**Avis délibéré de la Mission Régionale
d'Autorité environnementale
de La Réunion
sur la révision allégée du PLU de Saint-Pierre**

n°MRAe 2018AREU12

■ Le projet de révision allégée du PLU de Saint-Pierre concerne le secteur de la Zone Industrielle n°4 (ZI4).

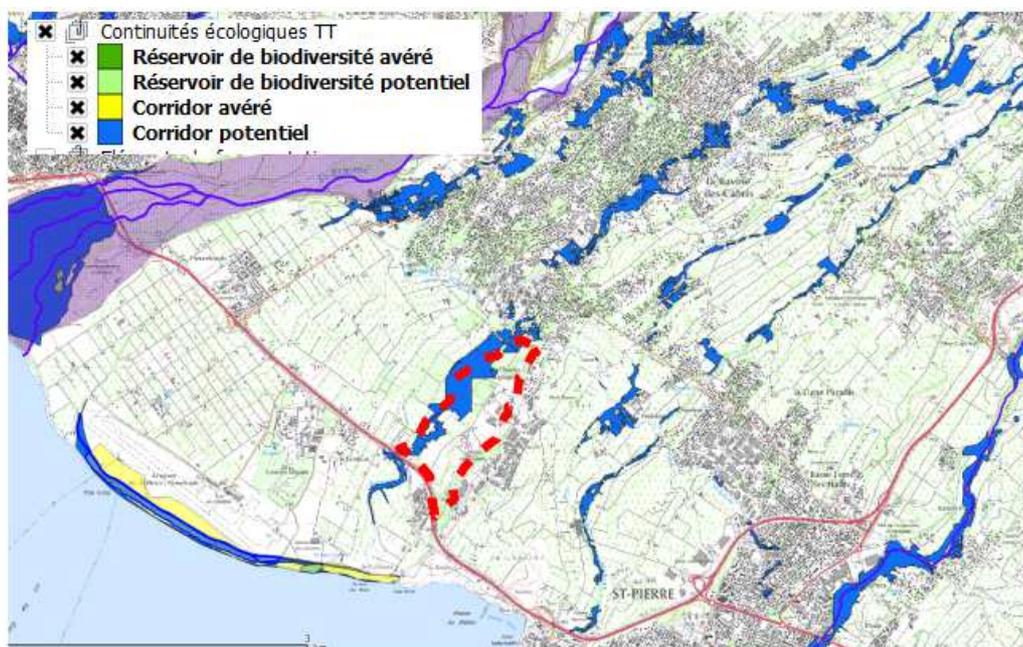
- ✓ Au niveau de ce secteur du PLU, une continuité écologique potentielle le long de la Ravine des Cabris est intersectée par le projet de ZI4.

L'illustration présentée ci-dessous témoigne également de l'importance du morcellement de l'ensemble des continuités écologiques, sur ce secteur de la commune.

Leur préservation, voire leur renforcement, représente un enjeu majeur pour la biodiversité comme pour le cadre de vie des habitants.

Bien que le rapport, dans sa partie sur l'analyse des incidences, indique que les ravines (ravine des Cabris et ravine des Sables) qui encadrent la zone d'étude constituent une trame verte à maintenir, l'enjeu n'est pas mis en évidence, et restreint au périmètre de la ZI4.

- L'Ae recommande au maître d'ouvrage d'élargir son analyse à l'échelle du PLU et de mettre ainsi en exergue les enjeux relatifs à la valorisation voire au renforcement des continuités écologiques :
 - dans les mi-pentes,
 - spécialement au niveau de la ravine des Cabris, directement menacée par le projet de ZI4.

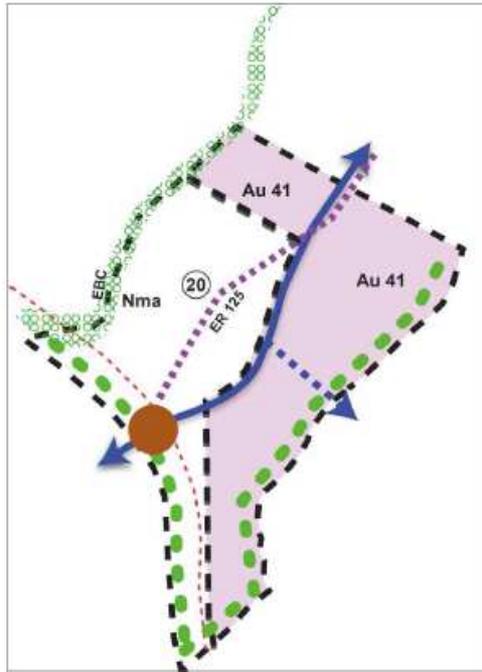
Or, la tranche 1 de la ZI4 en cours de commercialisation (mais non encore aménagée) intersecte largement le périmètre de protection du forage de La Vallée.

Dans son avis en date du 6 août 2018, l'ARS précise que les engagements formulés par la commune dans le cadre de la procédure d'autorisation de la ZI4 stipulent que :

- les prescriptions du forage seront incluses dans un cahier des charges annexé aux actes de vente,
- la signature des actes de vente ne se fera qu'après dépôt et validation des permis de construire (avec consultation de l'ARS),
- les activités polluantes seront localisées en dehors du périmètre de protection rapproché,
- la sous-division des parcelles par les propriétaires sera proscrite.

- *L'Ae recommande au maître d'ouvrage de faire porter par le PLU (règlement) les prescriptions opposables sur le secteur de la ZI4 afin de garantir l'absence d'incidences sur la qualité des eaux du forage, à savoir (comme précisé par l'ARS) ,*
